Modulo per la presentazione delle osservazioni per i piani/programmi/progetti sottoposti a procedimenti di valutazione ambientale di competenza statale

ID: Codice procedura (ID_VIP/ID_MATTM): 12691

“Progetto di un impianto eolico denominato "Pitigliano" ubicato nei comuni di Pitigliano (GR) e Sorano (GR) costituito da 20 (venti) aerogeneratori di potenza nominale 7,0 MW per un totale di 140,0 MW con relative opere connesse ed infrastrutture indispensabili”

TESTO DELLE OSSERVAZIONI

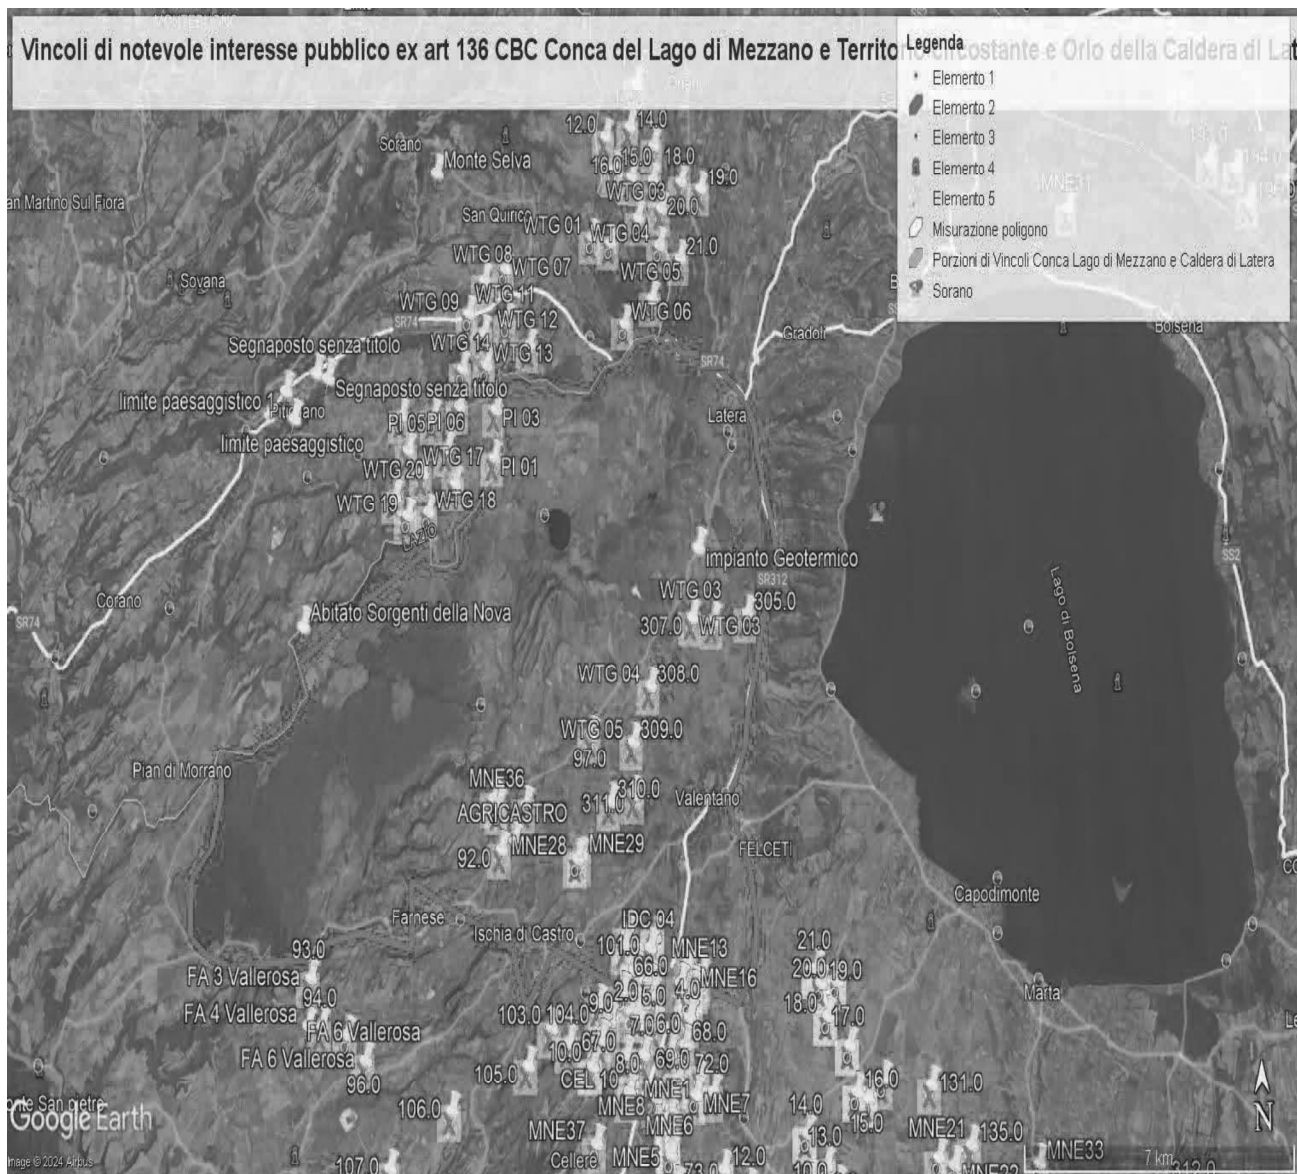
Come è illustrato nell'immagine si ribadisce che l'impianto industriale "Pitigliano" ricade completamente all'interno delle fasce di rispetto dei due vincoli di notevole

interesse pubblico e lambisce quelle di un terzo vincolo e quindi come affermato dal Consiglio di Stato nelle sentenze citate, l'impianto è insediato in area non idonea ai sensi dell'art. 20 comma 8 lettera c quater del D.Lgs. n. 199/2021 e ss.mm.ii al contrario di quanto sostiene la proponente.

IMMAGINE n. 2 Impianto eolico industriale “Pitigliano” e distanze aerogeneratori dai Vincoli della Conca del Lago di Mezzano...

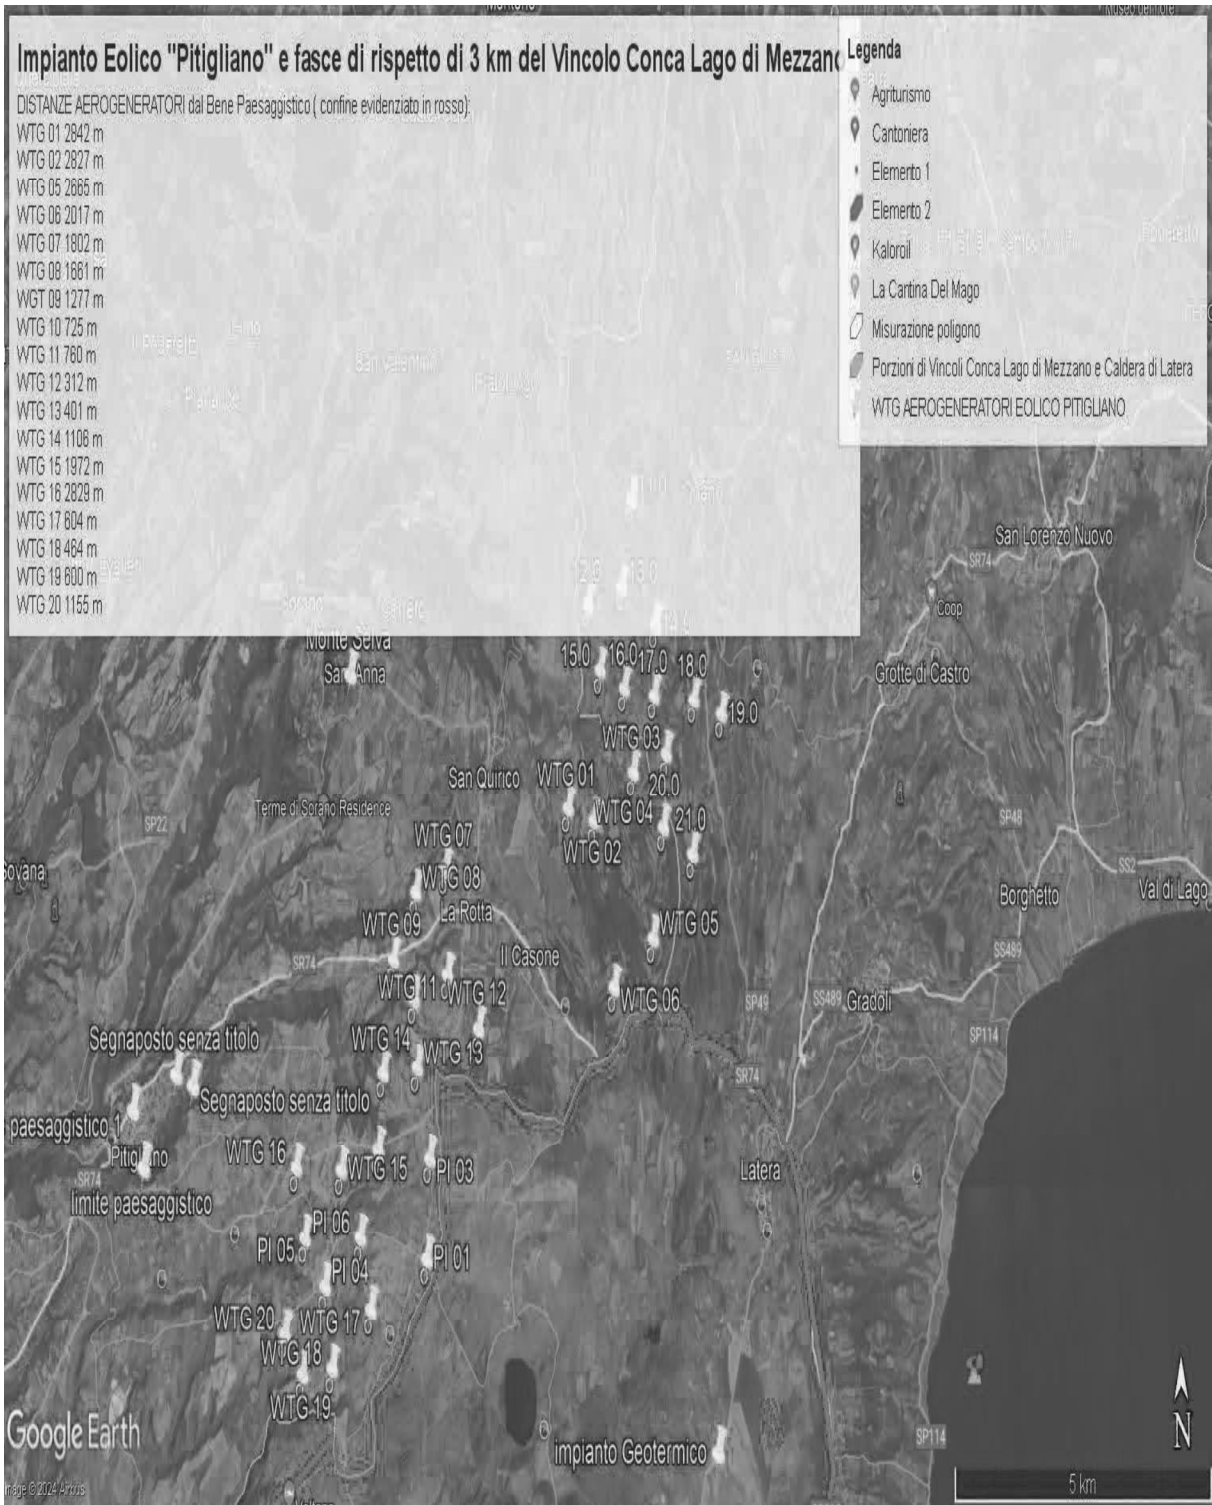
Al contrario di quanto sostiene la proponente, si evidenzia che l'impianto eolico industriale citato non solo ricadrebbe con tutti e 20 gli aerogeneratori all'interno delle fasce di rispetto di 3 km di due vincoli paesaggistici di notevole interesse pubblico esistenti nella Regione Lazio e con una parte di essi nel vincolo paesaggistico del Centro abitato di Sorano (GR) quindi in aree non idonee all'installazione di impianti di energia rinnovabile. Addirittura, alcuni aerogeneratori sarebbero ubicati a poche centinaia di metri dai perimetri dei due vincoli paesaggistici laziali ex art 136 del CBC. Ma la non idoneità dell'area non sarebbe certificata soltanto da questi vincoli paesaggistici ma anche dalle fasce di rispetto dei Beni della Parte seconda del CBC numerosi nel territorio interessato dal progetto dell'impianto eolico. Infatti la Proponente a pag 11 del SIA scrive: *"L'area interessata si trova all'esterno delle aree SIN individuate in Toscana e dista circa: 2,8 km dal centro abitato di Pitigliano, 2,7 km dal centro abitato di Onano, 2,8 km dal centro abitato di Latera"*. Quindi l'impianto come certifica la proponente potrebbe ricadere all'interno delle fasce di rispetto dei Centri Storici dei paesi citati e comunque li lambirebbe. Incompatibile sarebbe l'ubicazione di una parte del cavidotto che ricadrebbe nelle fasce di rispetto

del vincolo paesaggistico di notevole interesse pubblico del Centro Storico di Pitigliano. Considerando che le Regioni grazie al Decreto interministeriale nell'emanazione della legge sulle aree idonee e non idonee hanno la facoltà di estendere le fasce di rispetto dei Beni del CBC fino a 7 km per alcuni di essi non è da escludere che gli aerogeneratori del progetto eolico, essendo ancora in itinere, tra qualche mese si troverà ancora con ulteriori incompatibilità oltre alle numerose già esistenti. Questa possibilità di estensione delle fasce di rispetto fino a 7 km per i Beni del CBC da parte delle Regioni diventa particolarmente probabile per il Centro Storico di Pitigliano famoso nel mondo come dimostra anche il prestigioso riconoscimento insieme a Sovana e Sorano nell'elenco dei siti del World Monuments Found (WMF) prestigiosa istituzione con sede a New York che svolge un ruolo complementare a quello dell'Unesco. La stessa considerazione per il Centro storico di Pitigliano ovviamente vale sia per Sorano che per Sovana.

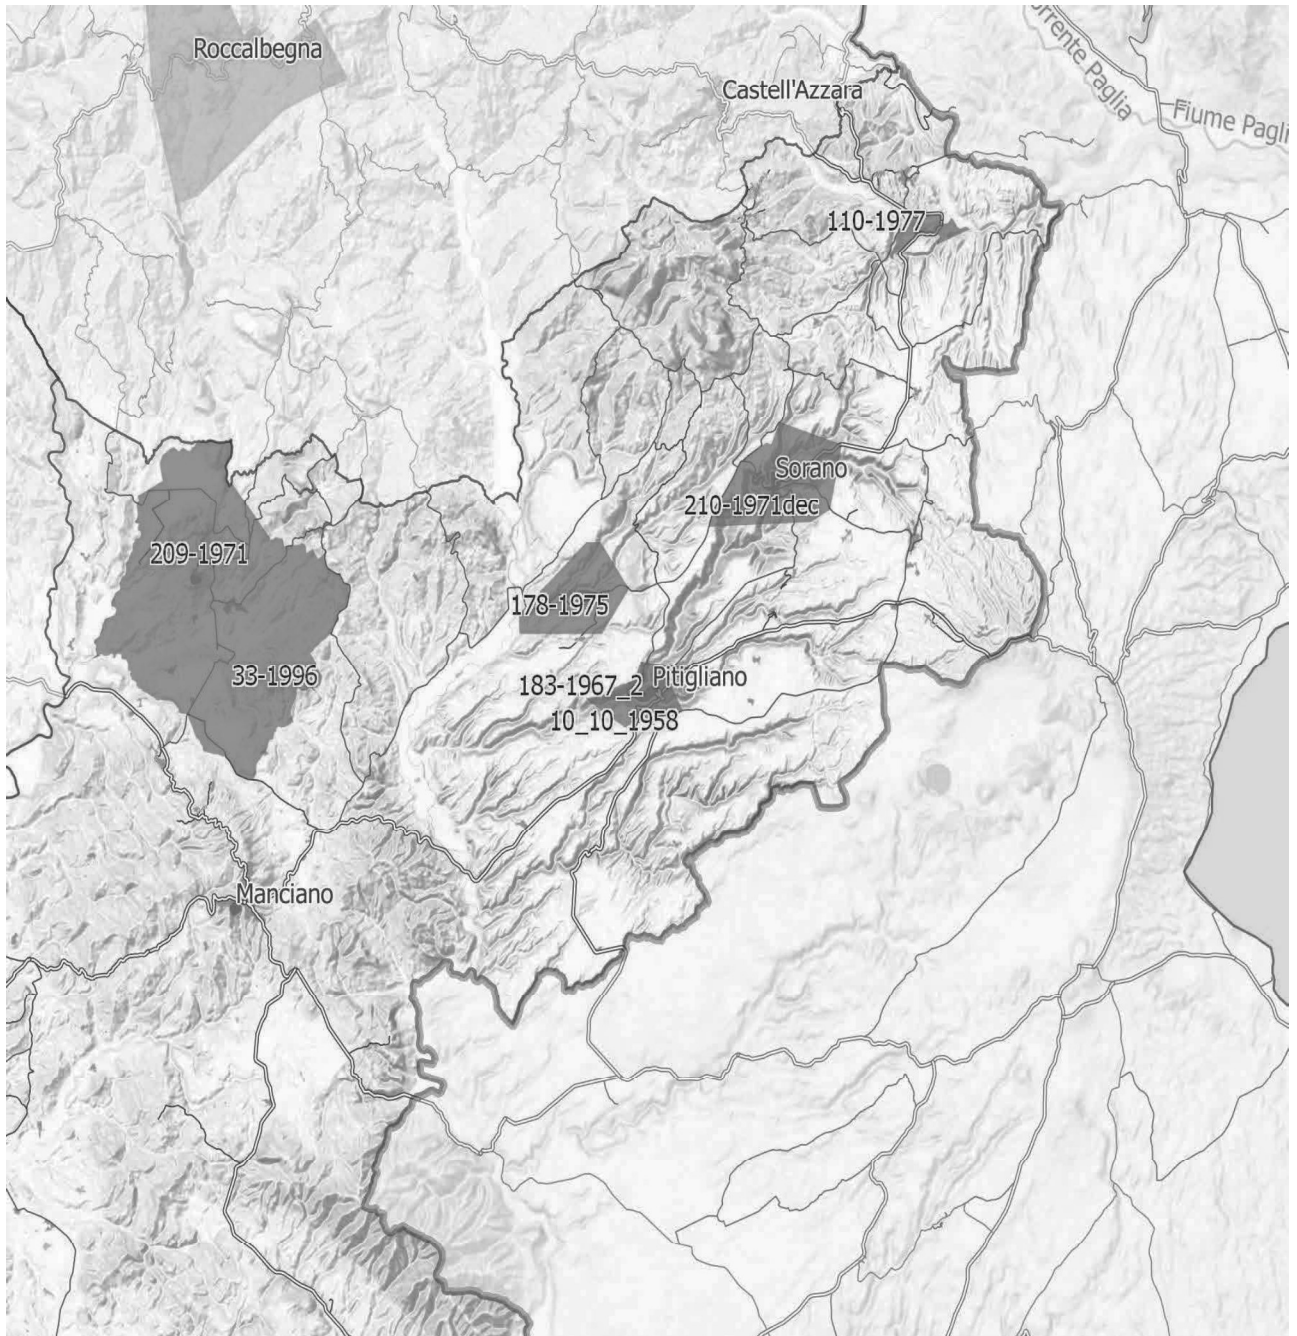
Inoltre, come sostiene la Proponente parte dell'impianto si verrebbe a trovare a 3,5 km dal centro abitato di Sorano. Infatti, tre degli aerogeneratori WTG 08, 09, 10 sono addirittura all'interno delle fasce di rispetto dei 3 km del suo vincolo paesaggistico di notevole interesse pubblico ex art 136 del CBC. Si evidenzia che così si crea

un'ulteriore incompatibilità con la tutela del Paesaggio.

IMMAGINE n 5. Mappa eolici elaborata dall'Associazione Amici della Terra. La mappa evidenzia il cumulo degli impianti tra Lazio e Toscana.

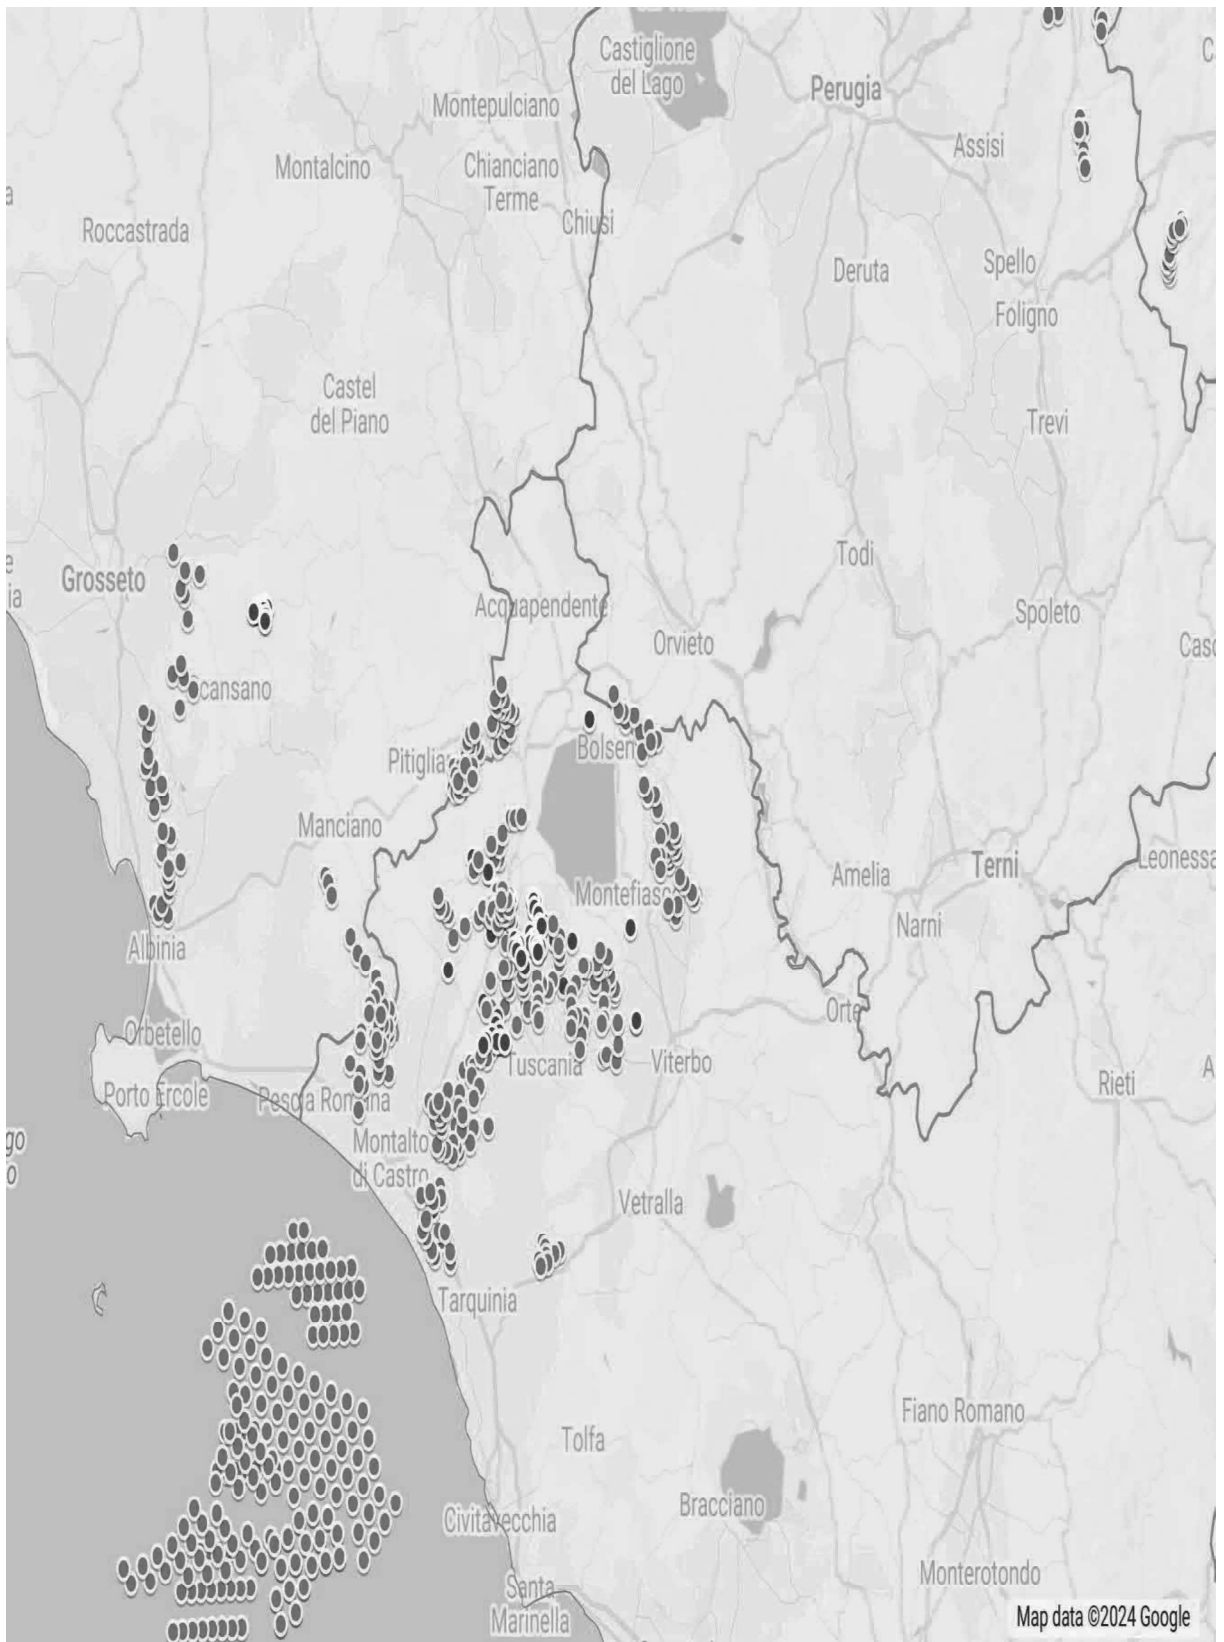
Riguardo al cumulo degli impianti FER, le mappe prodotte dalla proponente riguardano, come già evidenziato, soltanto una parte molto piccola degli impianti FER dell'area intermedia e vasta e in particolare di quelli eolici che contribuiscono a creare un notevole cumulo e la saturazione del territorio tosco laziale. Riguardo al cumulo dei soli impianti eolici si riporta la mappa dell'intervisibilità degli impianti eolici elaborata dall'Associazione nazionale “Amici della Terra”.

Se agli impianti eolici rappresentati qui sopra che non comprendono sia l'impianto eolico Pitigliano e le altre 14 pale del progetto eolico in verifica amministrativa sempre nel territorio di Pitigliano si aggiungono i migliaia di ettari (7000 fin'ora) di territorio occupato dagli impianti fotovoltaici e agrivoltaici e dalle altre tipologie appare chiaro il numero spropositato degli impianti FER nella bassa toscana e nella Tuscia.
